Déclaration de Projet valant Mise en Compatibilité Aménagement d'un parc photovoltaïque sur la commune de Lamothe-Montravel

Examen conjoint

10 mars 2026

Synthèse de l'avis de la MRAE du 4 avril 2025

LE REGLEMENT GRAPHIQUE AVANT LA DECLARATION DE PROJET

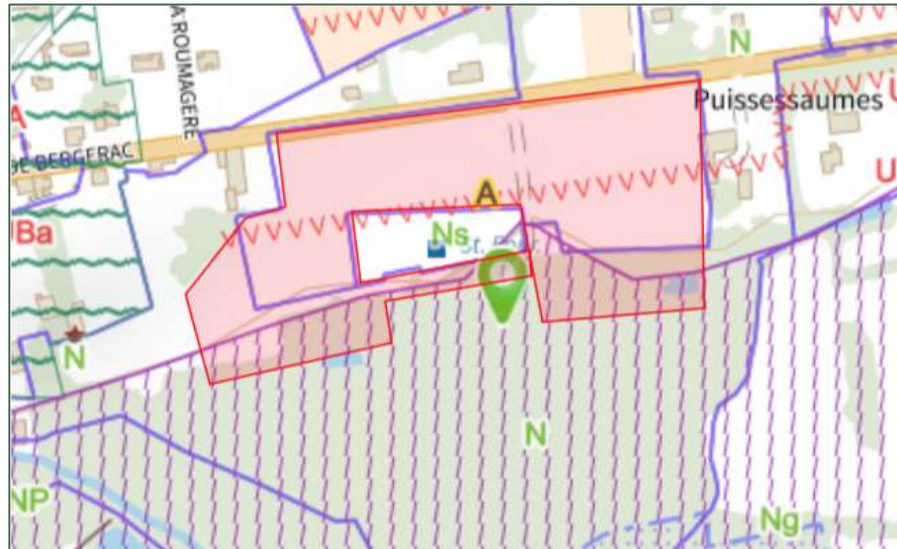
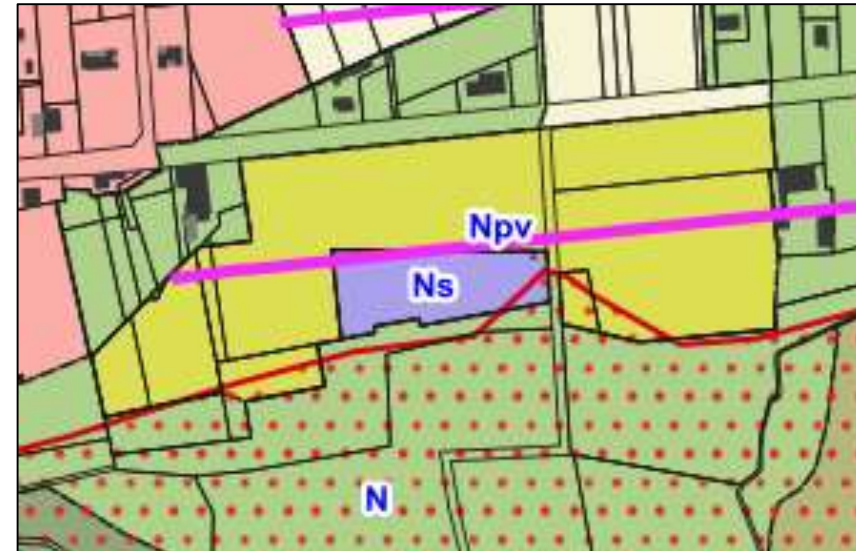
**La superficie du secteur Npv créé n'est pas précisé.
Pour une meilleure compréhension de la procédure envisagée, il convient de présenter un tableau indiquant l'évolution des surfaces du zonage du PLUi.**

La zone Npv n'existait pas avant mise en comptabilité du PLUi, elle a été créée sur l'ancien zonage agricole.

La Déclaration de projet induira une consommation d'espace de 1,99 ha qui s'ajoutent à la zone naturelle (N) représentant ainsi 10 848 + 1,99 : **10 849,99 ha.**

La Déclaration de Projet induira une baisse de la zone agricole (A) représentant ainsi 14 436 - 1,99 : **14 434,01 ha.**

Ces éléments de comparaison de l'évolution des surfaces seront ajoutés dans l'exposé des motifs.

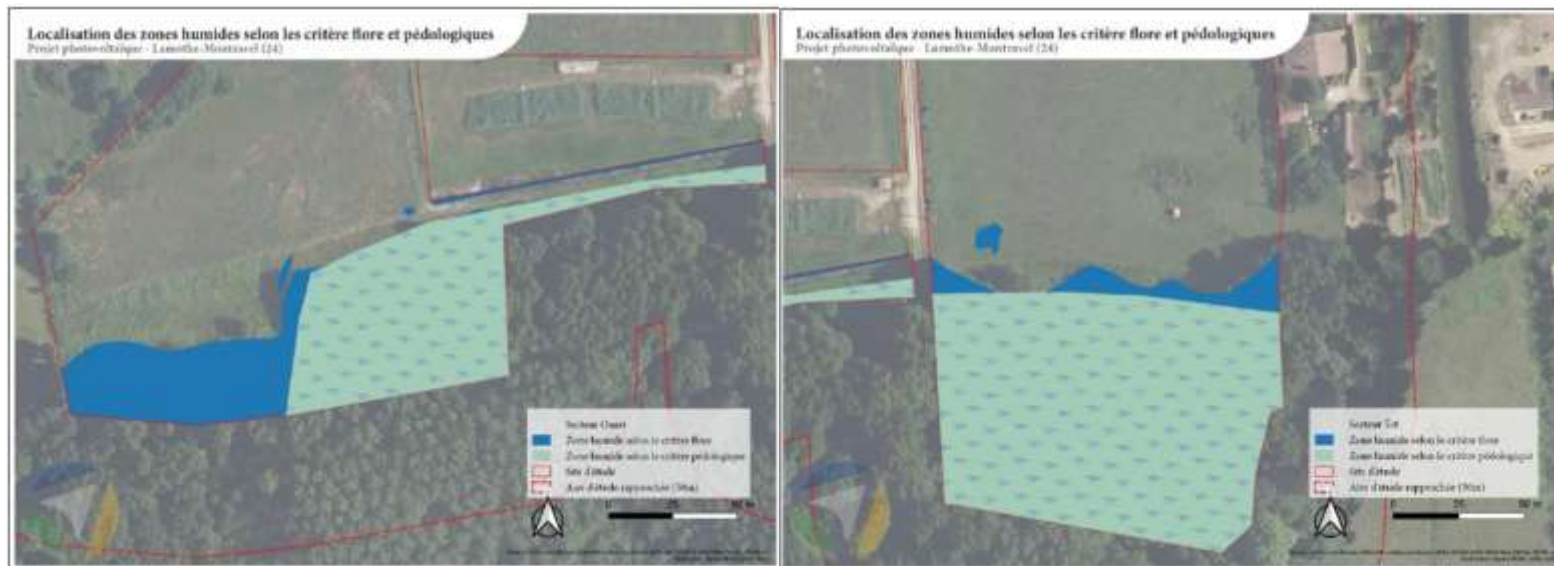
La notice explicative mentionne l'existence d'une expertise de délimitation des zones humides et une étude agricole.

Il conviendrait de joindre ces deux études au dossier de mise en compatibilité.

Une étude agro-pédologique a été réalisée en 2022 par le Conseils en Environnement Développement Durable et Communication.

Ces deux études et l'étude d'impact seront ajoutées au dossier de Déclaration de Projet qui devra faire l'objet d'une enquête publique conjointe avec le permis.

Illustration : Etude d'impact, aire d'étude périmètres relatifs au parc photovoltaïque

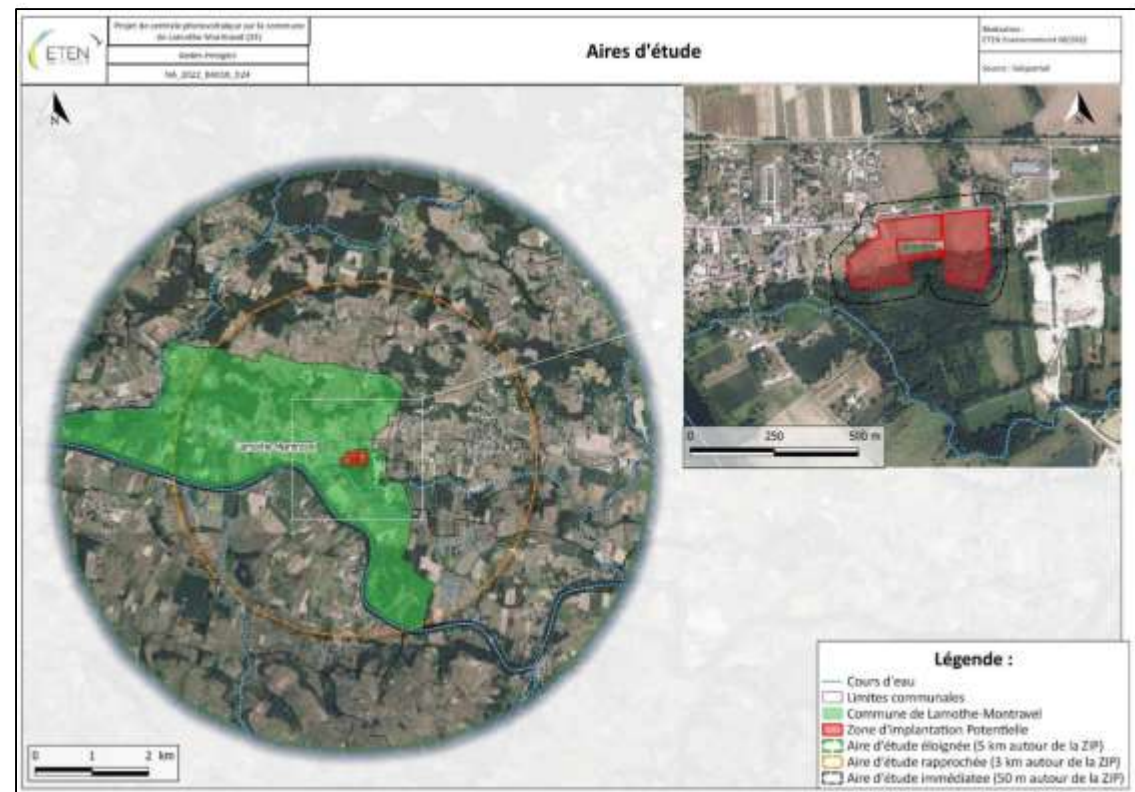
Ces périmètres méritent d'être plus clairement présentés dans le dossier.
Ces différents périmètres sont définis comme suit dans l'étude d'impact du dossier de mise en compatibilité, p.9 du dossier :

Ces différentes aires d'études sont présentées sur la carte suivante, p.10 de l'étude d'impact.

La méthode utilisée pour établir l'état initial du paysage a été donnée ci-après, p12 du dossier

Illustration : Etude d'impact, synthèse des préconisations

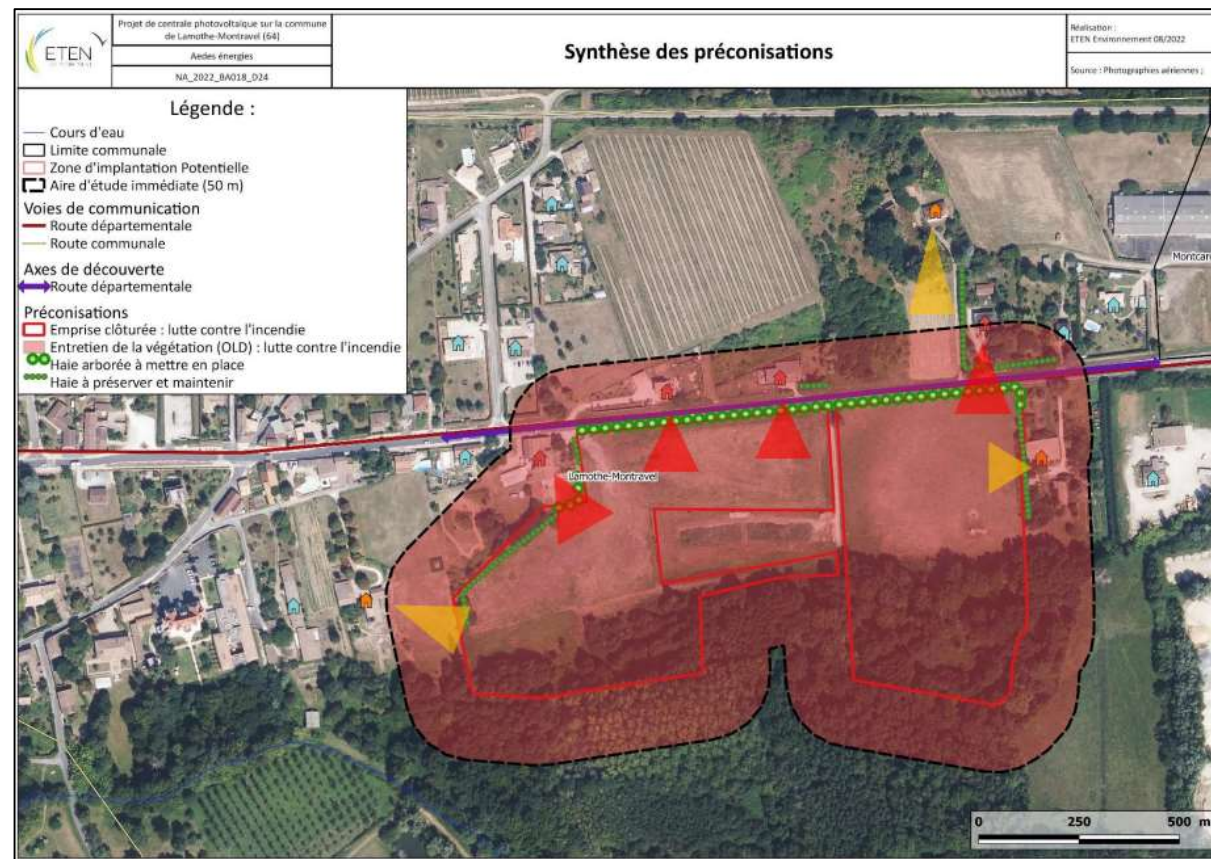
La MRAE recommande de rendre « autoportante » la notice de présentation de la mise en compatibilité du PLUi en la complétant d'éléments détaillés de l'état initial de l'environnement et des méthodes d'analyses de l'ensemble de la zone modifiée par la mise en compatibilité et parfois inclus dans l'étude d'impact.

Il convient également de présenter la cohérence des mesures de protections envisagées par le projet de parc photovoltaïque avec les mesures de protection réglementaires à inscrire dans le PLUi modifié.

La carte suivante p.74 présente la synthèse des préconisations en lien avec les sensibilités du projet identifiées.

Il n'existe pas de zonage NPv dans le Règlement Ecrit du PLUi de Montaigne Montravel et Gurons, néanmoins ces préconisations pourraient être inscrite au sein de l'OAP associé au projet photovoltaïque et des indicateurs de suivi du rapport de présentation du PLUi.

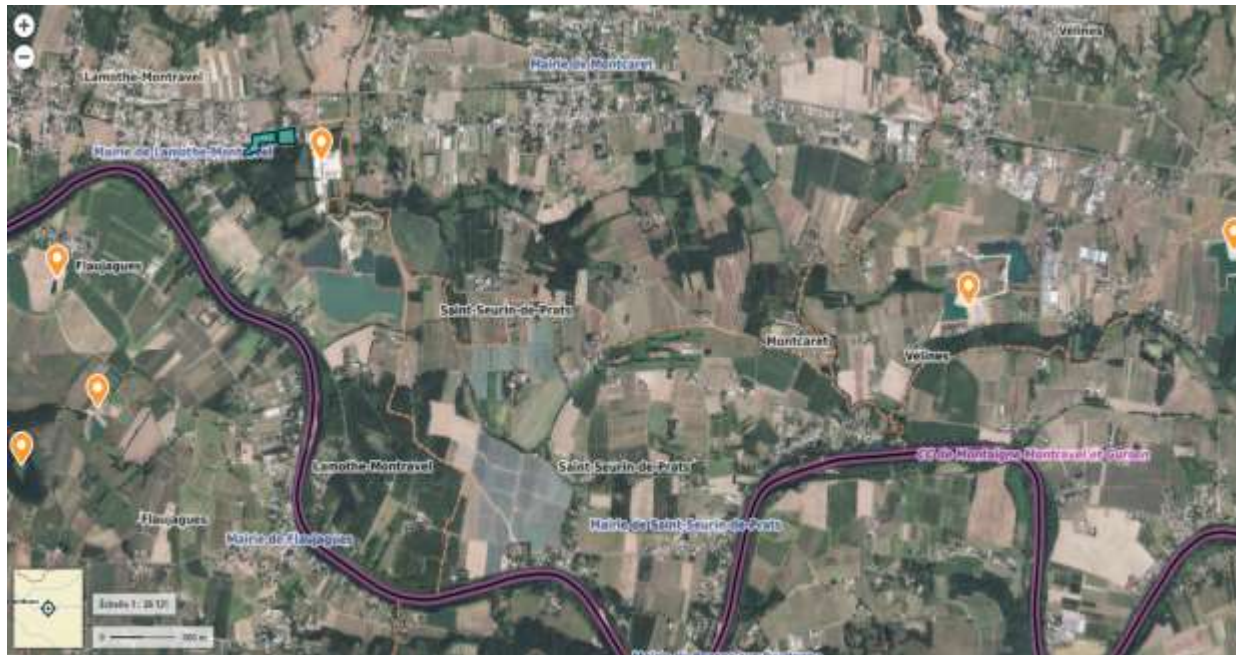
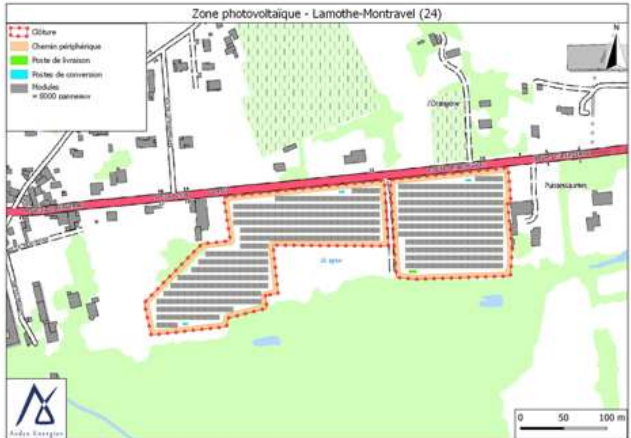
Cependant l'analyse du choix du site n'est pas présentée ce qui ne permet pas de s'assurer que le projet de zone Npv constitue le site de moindre incidence environnementale. Le dossier devrait inclure un recensement des friches susceptibles de recevoir des installations photovoltaïques.

Le projet de centrale photovoltaïque à Lamothe-Montravel a fait l'objet d'une analyse approfondie des sites potentiels sur le territoire. En particulier, le site choisi est situé en dehors de tout zonage d'inventaire et de site protégé. Cette analyse a permis de valider sa compatibilité avec les objectifs du projet et les exigences réglementaires.

Une prospection a été effectuée dans un rayon de **15 km autour du poste-source de Saint-Pey-d'Armens** pour recenser les sites dégradés potentiellement adaptés. Chaque site a fait l'objet d'une analyse de compatibilité et a été évalué selon des critères techniques, environnementaux et fonciers.

Certains sites, comme les **carrières de Thiviers** (en cours d'exploitation sur Lamothe-Montravel, Vélines et Flaujagues), sont actuellement indisponibles pour accueillir un projet photovoltaïque. D'autres, comme des plans d'eau ayant fait l'objet d'une cessation d'activité, présentent des contraintes liées à l'accessibilité ou à la stabilité des sols.

Malgré une recherche étendue, il s'avère que le **site de Lamothe-Montravel** reste le plus adapté, tant au niveau de son **accessibilité** que de sa **compatibilité avec les projets agricoles et paysagers** en cours.

Illustration : OAP propositions techniques attaché au secteur Npv, Urbadoc, juillet 2025

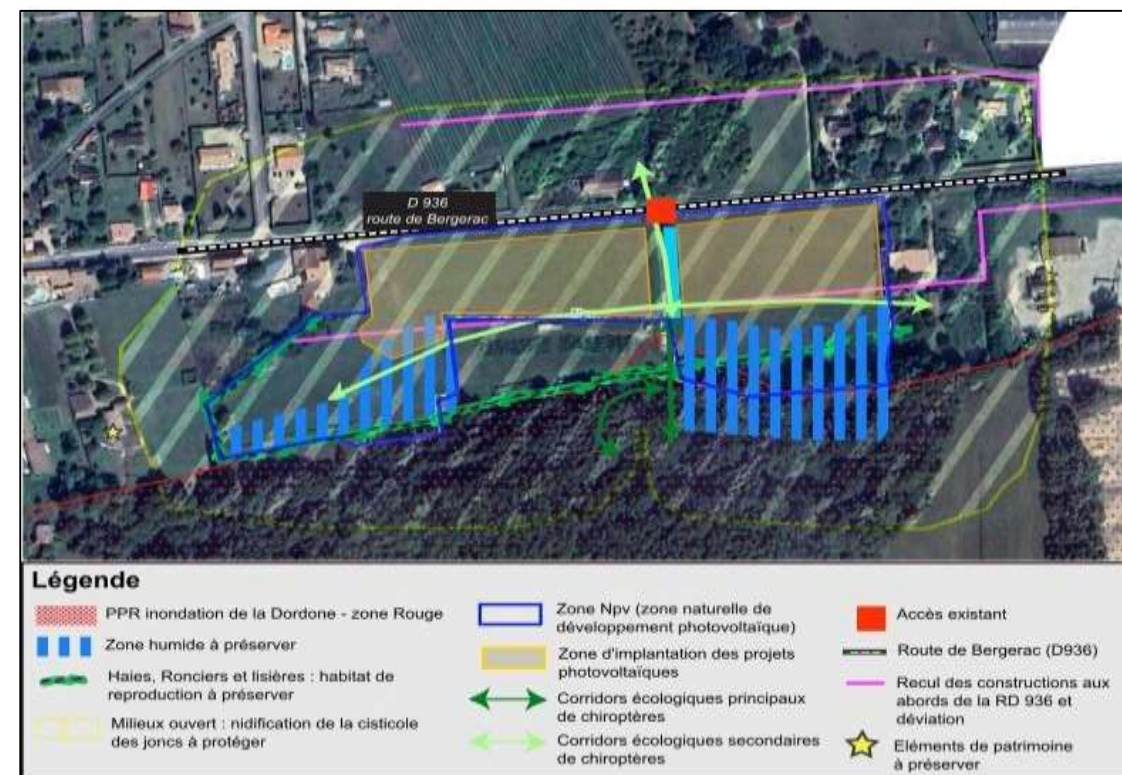
La MRAE recommande de présenter la démarche ERC relative au secteur Npv et non uniquement sur le secteur envisagé d'implantation des panneaux photovoltaïques, de poursuivre l'évitement des corridors écologiques et de protéger l'ensemble des habitats remarquables identifiés dans la zone d'étude rapprochée au titre des articles L.151-19 ou L.153-23 du Code de l'urbanisme. Il conviendrait également de mettre en place une OAP attachée au secteur Npv afin de traduire spatialement les mesures de protection environnementale.

L'étude d'impact environnemental réalisée en 2022 par l'Agence MTDA pour le développement du projet photovoltaïque au sol s'est basée sur une emprise foncière de 6,3 hectares. La démarche ERC appliquée pour ce projet, concernait l'ensemble de cette emprise foncière. La formalisation de l'évaluation environnementale réalisée par SIRE Conseil s'est basée sur cet emprise de 6,3 hectares et sur les résultats de l'étude d'impact environnemental de 2022. La zone Npv est incluse au sein de l'emprise initiale de 6,3 hectares destinés au projet photovoltaïque au sol. La démarche ERC est donc appliqué à l'ensemble du secteur Npv et pas seulement au secteur envisagé pour l'implantation des panneaux photovoltaïques.

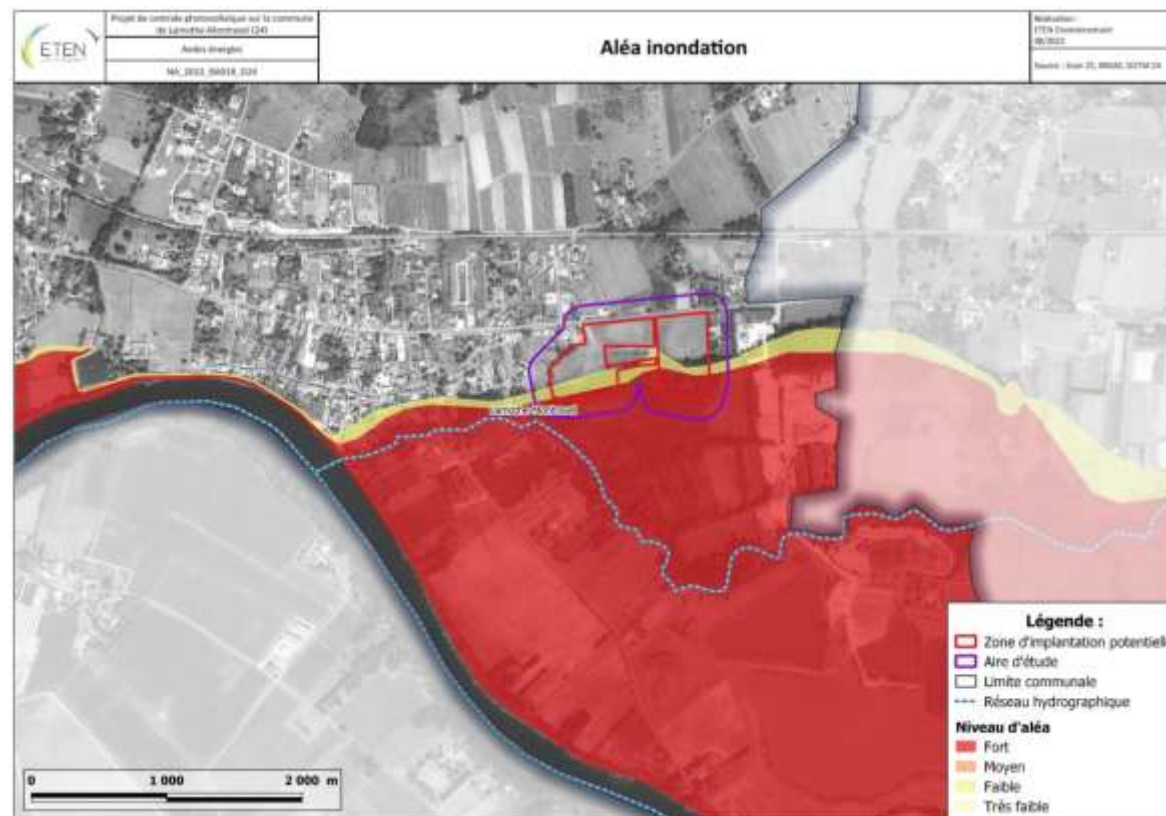
La MRAe recommande de réaliser une Orientation d'Aménagement et de Programmation (OAP) incluant les dispositions paysagères, notamment le traitement des cônes de vue et les distances d'implantation vis-à-vis de la RD936.

En tenant compte de ces éléments, une OAP sera réalisée prenant en considération les éléments suivants :

- La localisation de la zone ;
- L'emprise de la route départementale ;
- Le traitement des cônes de vues ;
- Les recommandations pour prendre en compte l'ensemble de ces éléments.
